# ***Modernisation du réseau électrique entre les postes de Saraguay et Rockfield***

## **Complément de l'étude d'impact sur l'environnement**

Réponses aux questions et commentaires  
du ministère de l'Environnement, de la Lutte  
contre les changements climatiques, de la Faune et des Parcs

**Hydro-Québec**  
**Août 2024**

Figure QC-50-A Bruit de la ligne 315 kV

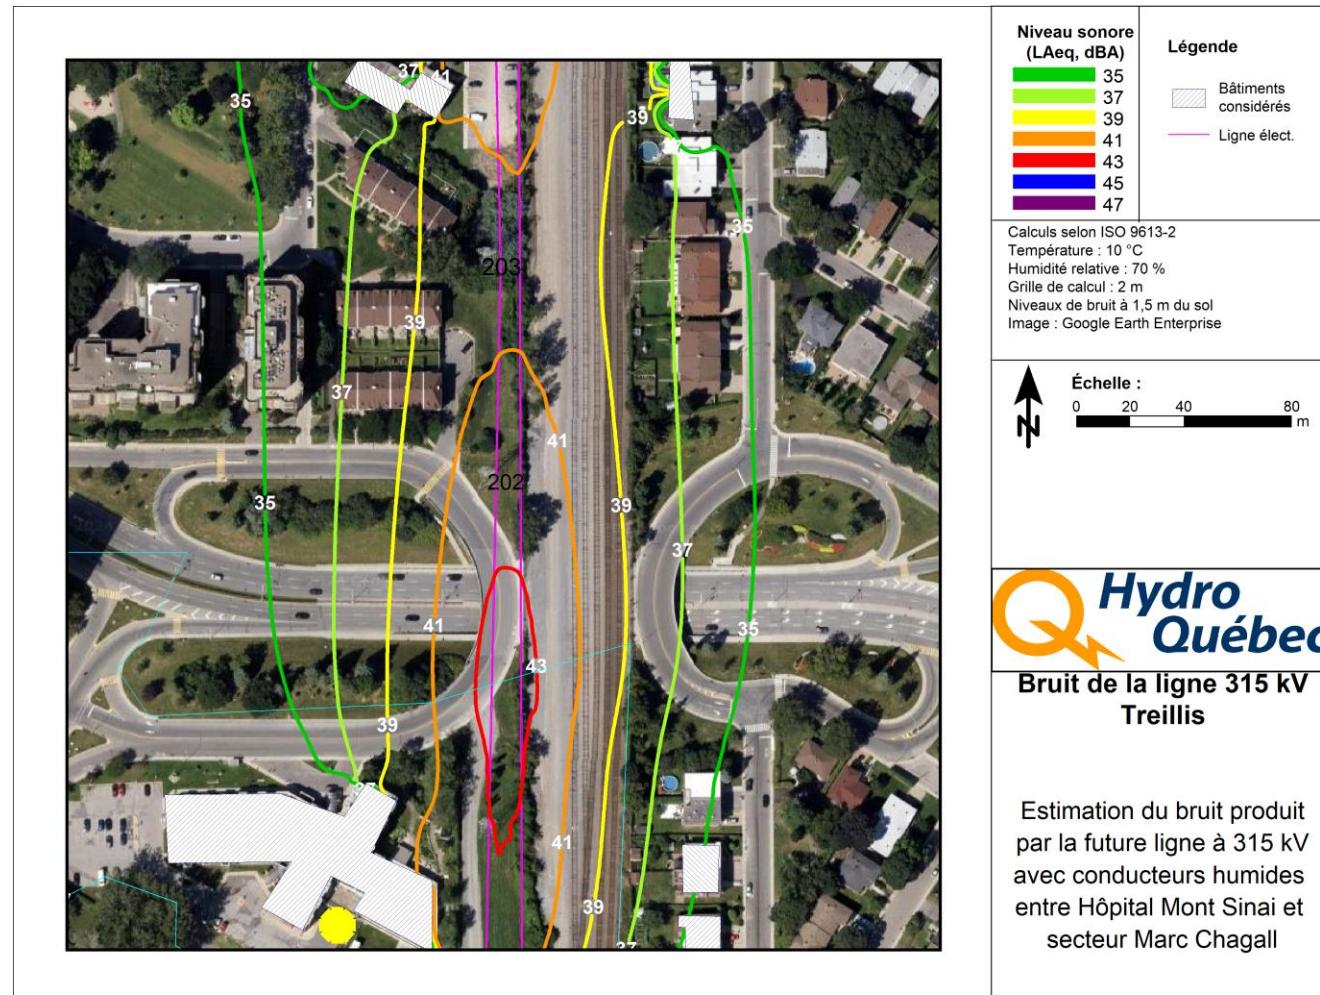
- À l'étude de bruit présentée à l'annexe H, il semble y avoir des zones avec récepteur sensible dont la cartographie sonore est manquante. Par exemple, il manque une cartographie de la portion entre la figure de l'avenue Marc Chagall (p. 36) et celle de l'hôpital Mont-Sinaï (p.37) et la portion au nord du Poste Saraguay;
- Il n'est pas clair si les cartographies des postes de transformation (figures 10 et 11) incluent l'ensemble de bruit particulier (poste, lignes et tous autres équipements). Par exemple, pour le poste de CSL actuel, plusieurs équipements sont situés à l'extérieur. Il est à noter que tout bruit émis par un équipement extérieur aux postes électriques doit être considéré.

Il manquait effectivement une figure représentant les isocontours dans le secteur situé entre les copropriétés Meadows Condominiums et l'hôpital Mont-Sinaï, à Côte-Saint-Luc. Les résultats pour ce secteur sont présentés à la figure-A.

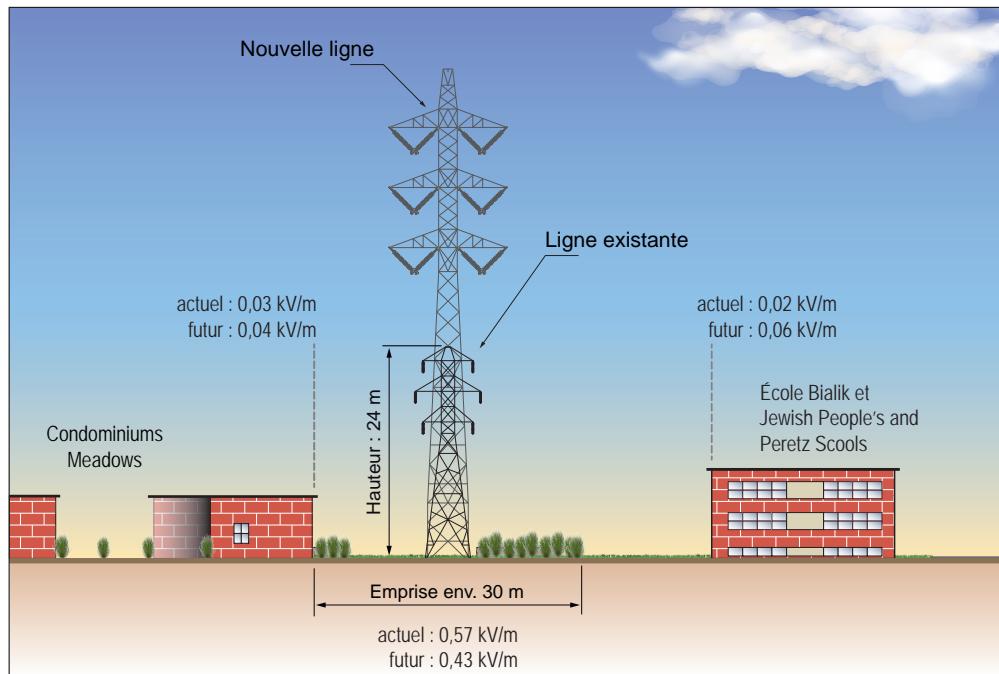
L’initiateur doit apporter des précisions concernant le développement du futur écoquartier adjacent au poste Rockfield proposé. En effet, à la section 3.1.7 de l’annexe H, il est mentionné que l’écoquartier sera situé dans la zone S32. Or, sur la figure 11 de l’annexe H, il est possible de constater que des bâtiments sont modélisés sur le site de l’actuelle usine de Bain Maax, soit entre la zone S32 et le poste Rockfield projeté.

Les bâtiments prévus sur le pourtour du poste indiqués sur la figure 11 font partie de l’écoquartier, mais l’Arrondissement prévoit que les usages seront mixtes, industriel et commercial.
